Erläuterung zu den Änderungen auf Grund der Neufassung der DIN 14092

1129/314

**OBERGESCHOSS**

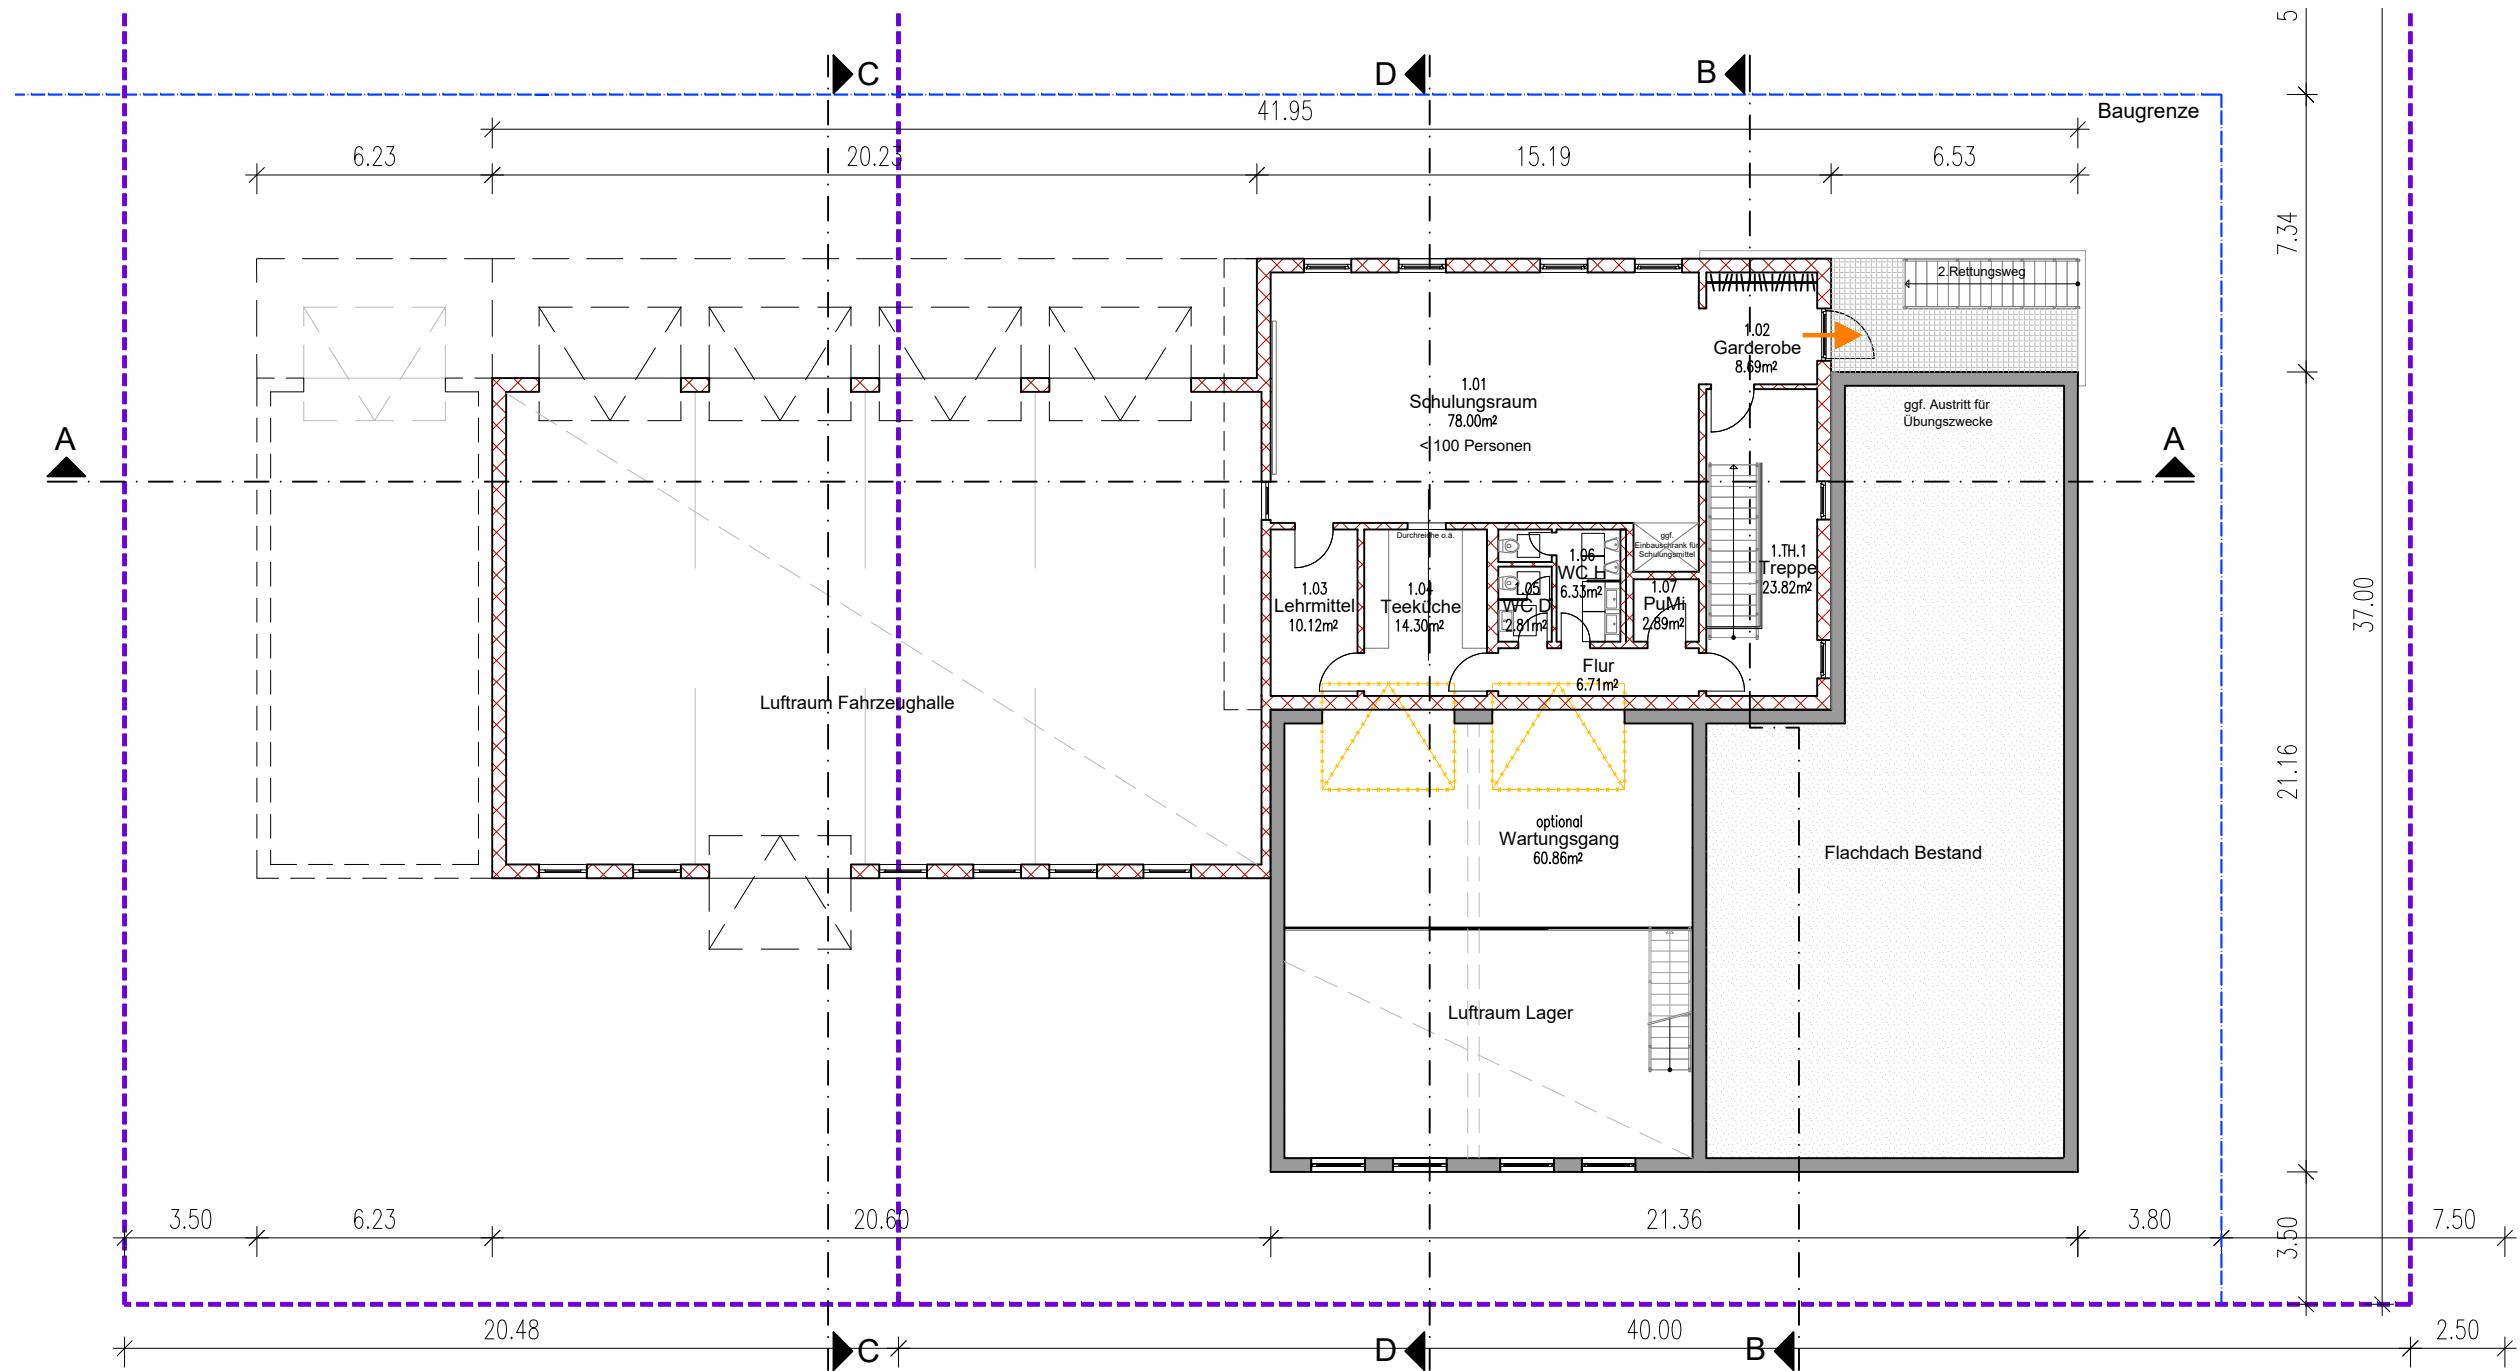
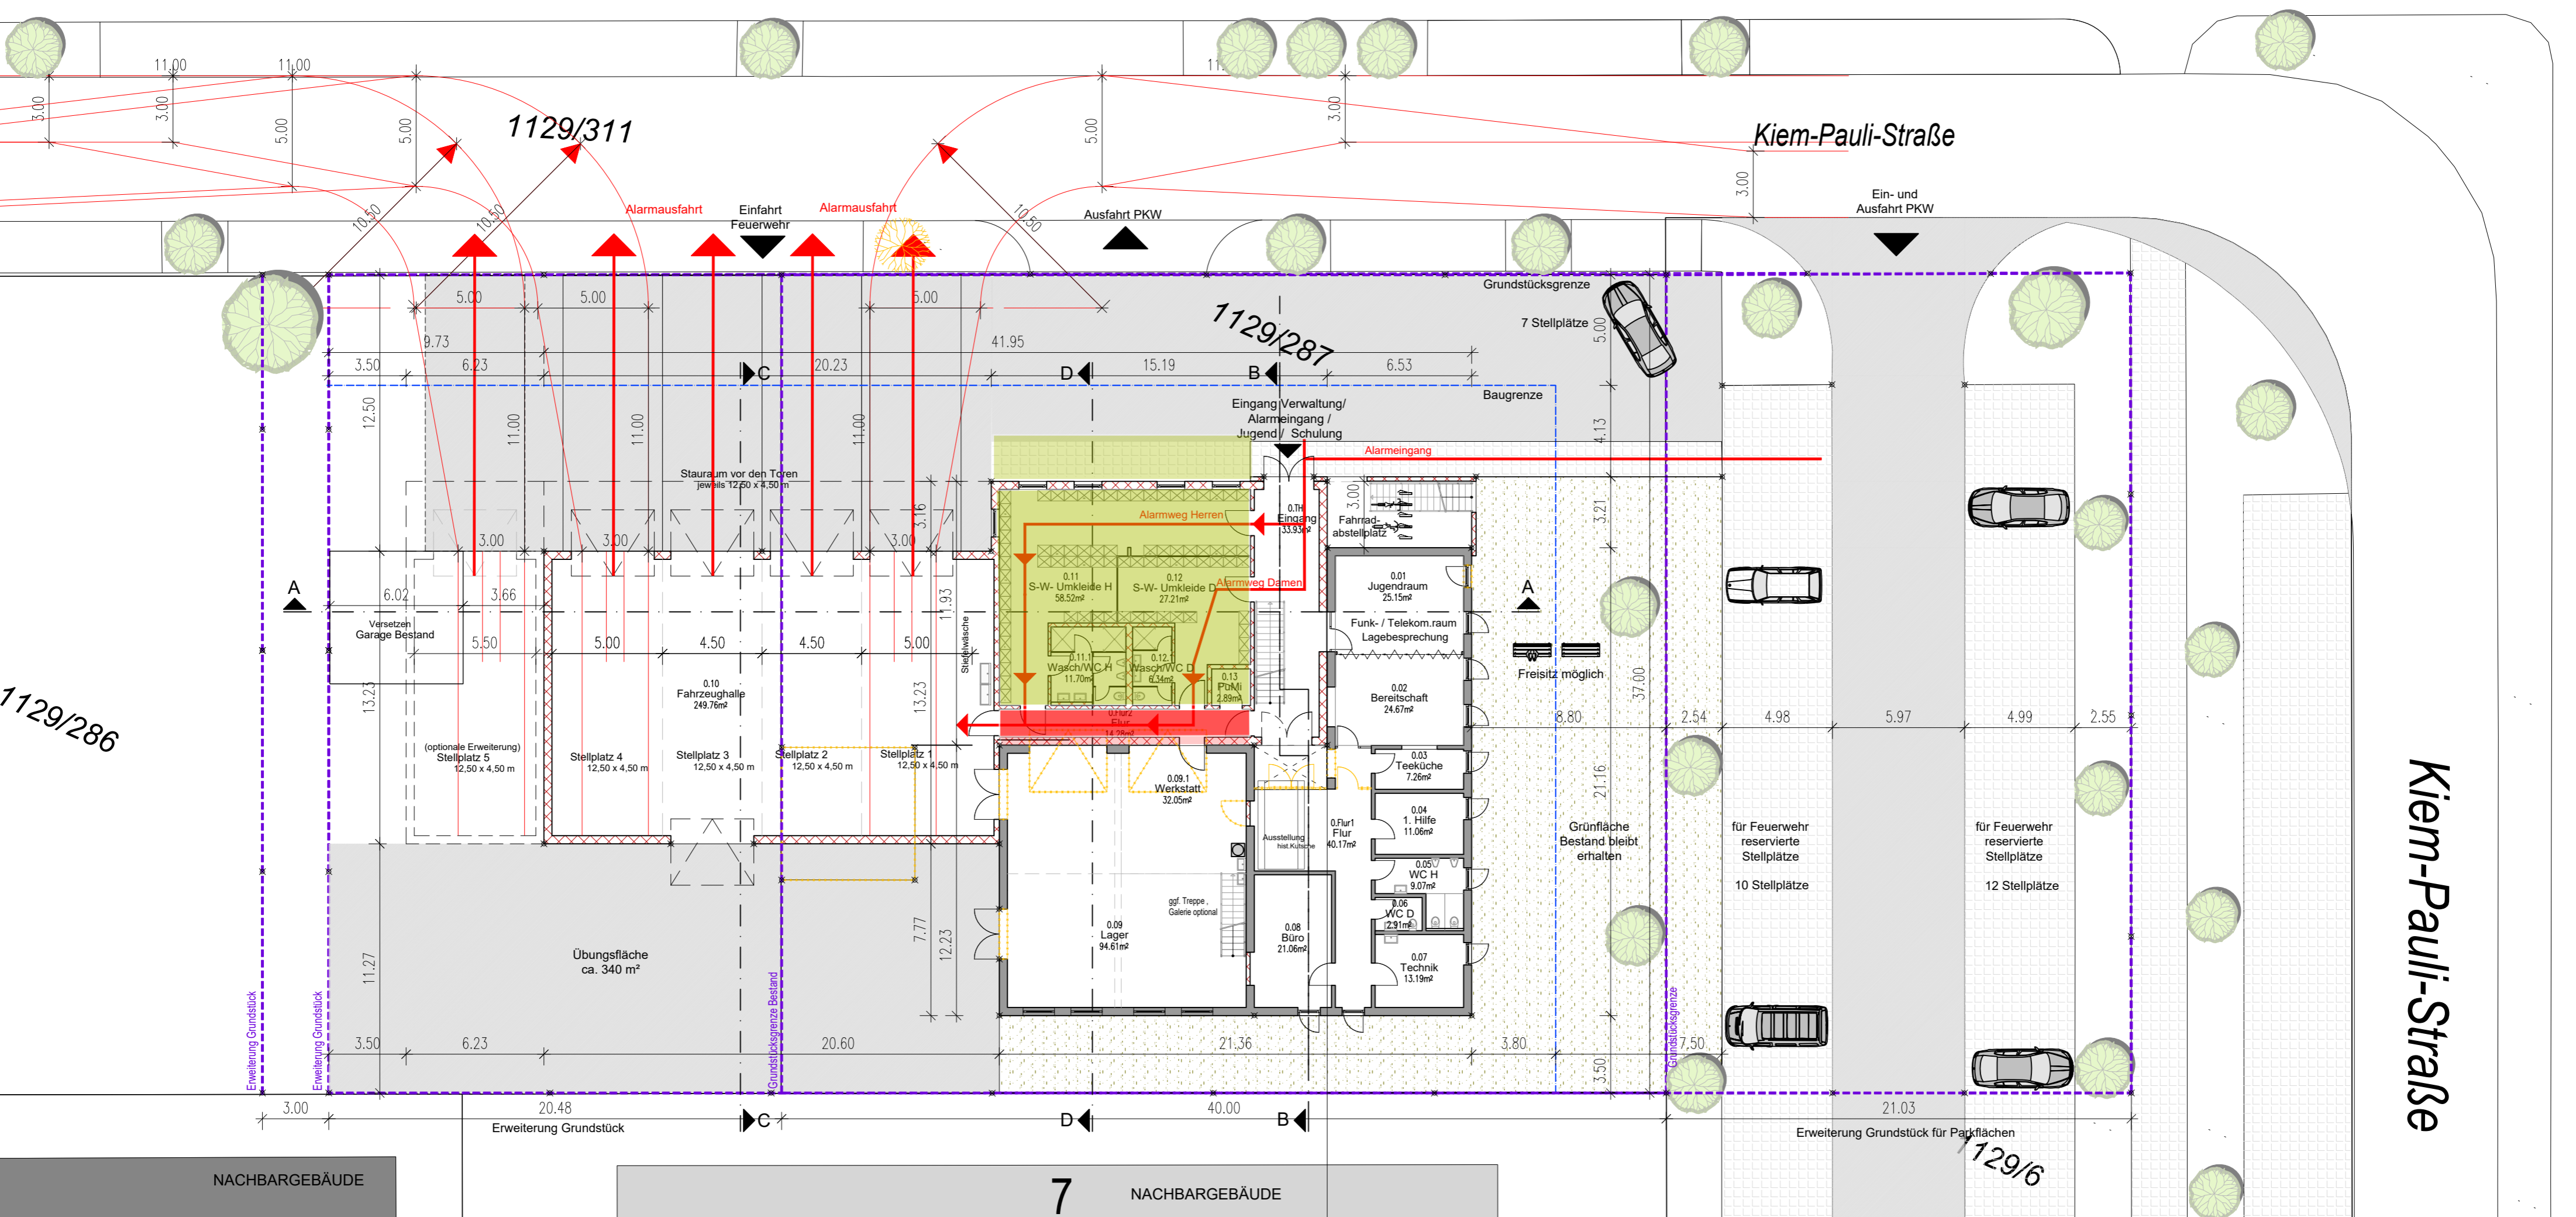
- Alarmflur
- Vergrößerung Alarmflur
- Umkleibereich
- Vergrößerung Umkleibereich
